Søknad om endring av godkjent detaljplan

420kV ledning Skaidi-Hammerfest

Statnett SF søker med dette om endring av godkjent detaljplan, jf. vilkår i konsesjonen. Endringen gjelder nye midlertidige kjørespor og baseplasser i forbindelse med kabling og ombygging av 66 kV Smørfjord 1 og 132 kV Smørfjord 2. og areal til midlertidig inngrepssone for lagring av masser og midlertidig anleggsvei langs kabelgrøft.

Figur 1 grøftesnitt kabelgrøft

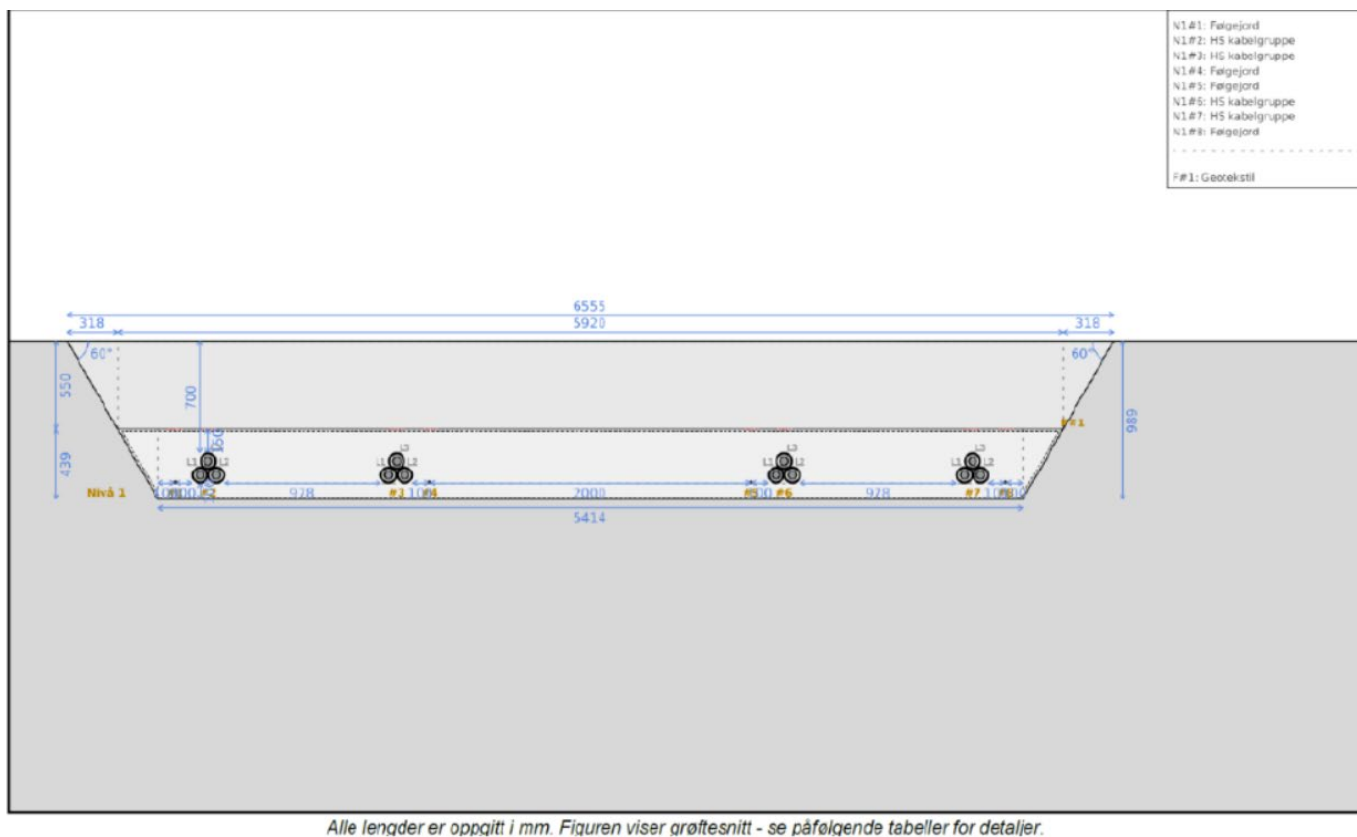
Areal/inngrepssone til midlertidig lagring av masser langs kabeltrasé

Inngrepssone langs kabeltrase vil totalt utgjøre om lag 30m. Dette er til mellomlagring av masser og midlertidige anleggsvei. Alle tiltak i inngrepssonen vil tilbakeføres etter endt arbeid.

Figur 2 Kart som viser trasé for ombygging av 66 kV Smørfjord 1 og kabling av 66 kV Smørfjord 1 og 132 kV Smørfjord 2. Kartet viser også kjørespor (TK210dN og TK210eN) og baseplasser (B131r og B131t) som det søkes om i forbindelse med jobben

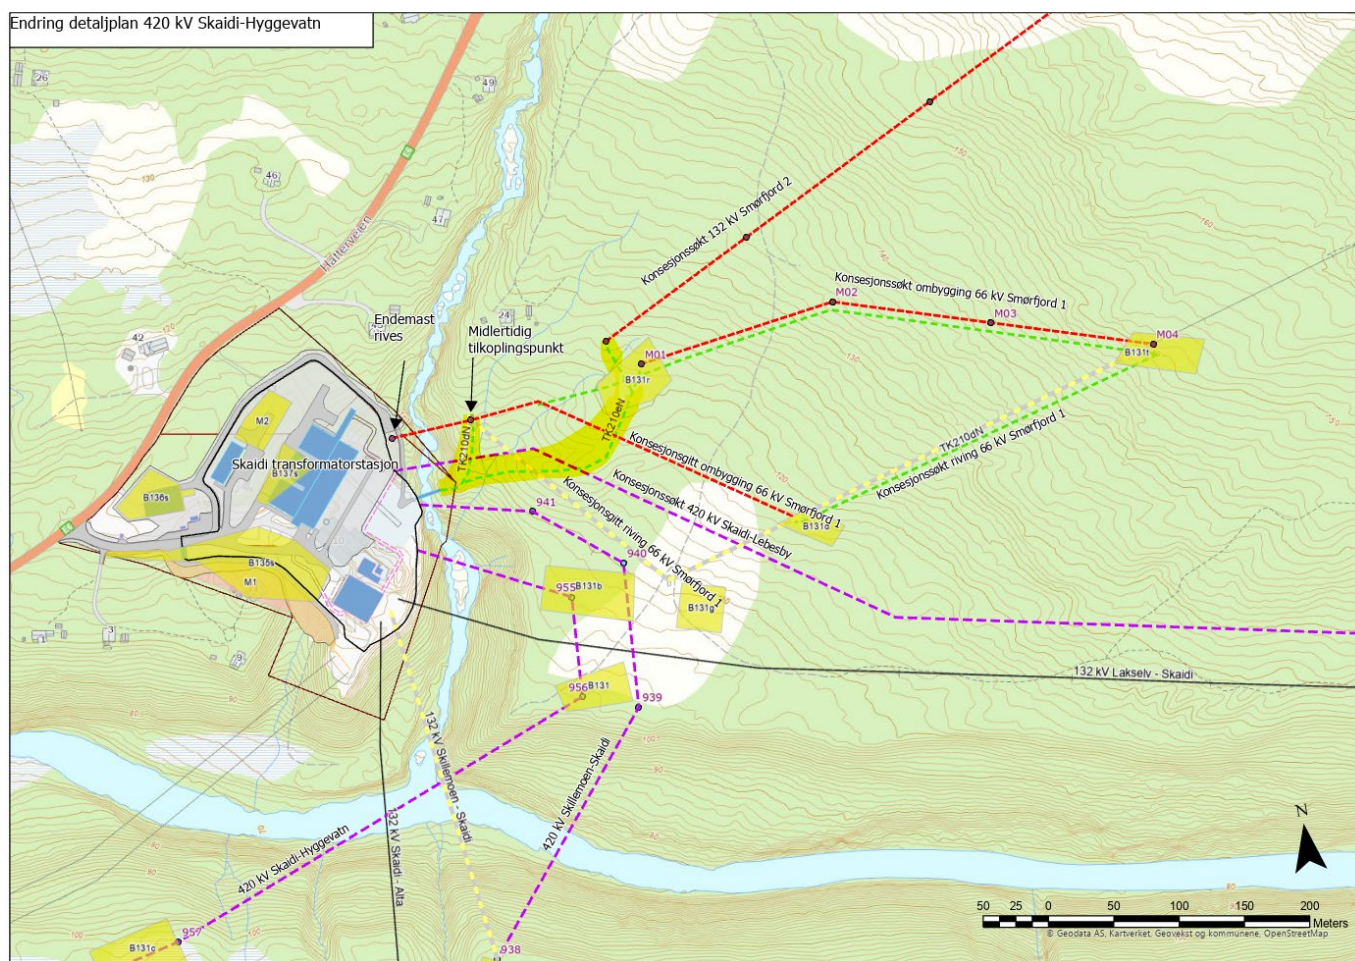
Statnett søker nå om en endring av detaljplan for 420 kV Skaidi-Hammerfest. I forbindelse med kablingen vil det være behov for nødvendige kjørespor for gravemaskin og ATV/UTV langs ledningen. Det søkes om nye midlertidige kjørespor (TK210dN og TK210eN) langs kablegrøft og langs trase for ny konsesjonssøkt 66 kV Smørfjord 1. Det søkes også om 2 nye baseplasser ved mast M01 og M04 i forbindelse med ombygging av 66 kV Smørfjord 1 ledningen. Eksakt plassering av kjørespor er ikke fastsatt, men vil i grove trekk følge langs ledningstraséen.

Inngrepssonen til kabelgrøft opp til endemast for Smørfjord 1(M01) og fremtidig Smørfjord 2 er vist i figur 2 som også viser tidligere godkjent løsning.
